Hochwasserschutz Aabach

Ausbau 2. Etappe

Tobelausgang bis Brücke SBB

Bericht zur Vernehmlassung

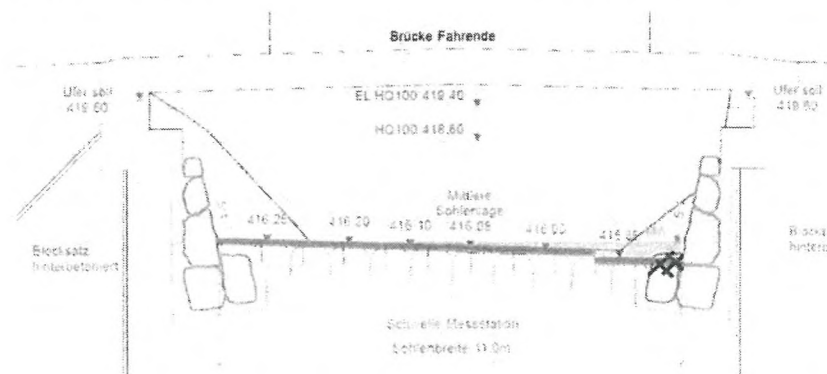
- 1) Die rechte Seite der Schwelle (bachabwärts gesehen) soll vom Kopfende ans Fussende der Brücke wandern. So können wir von der Brücke aus Eichmessungen bei Hochwasser machen.

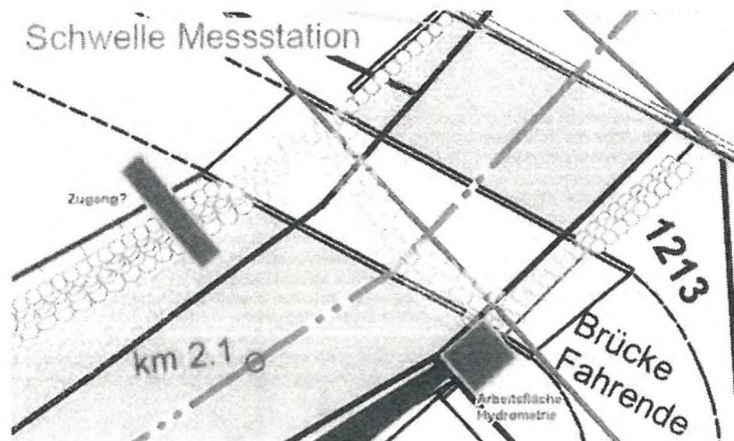
- 2) Die Schwelle (Querprofil) soll nicht treppenartig, sondern in einer Linie gebaut werden. Die ober- und unterstrom liegenden Blöcke sollen >5cm tiefer als die Schwelle liegen. Ein im Blocksatz betonierter Stein auf der rechten Seite stört die Niedrigwassermessung und muss tiefer gelegt werden.
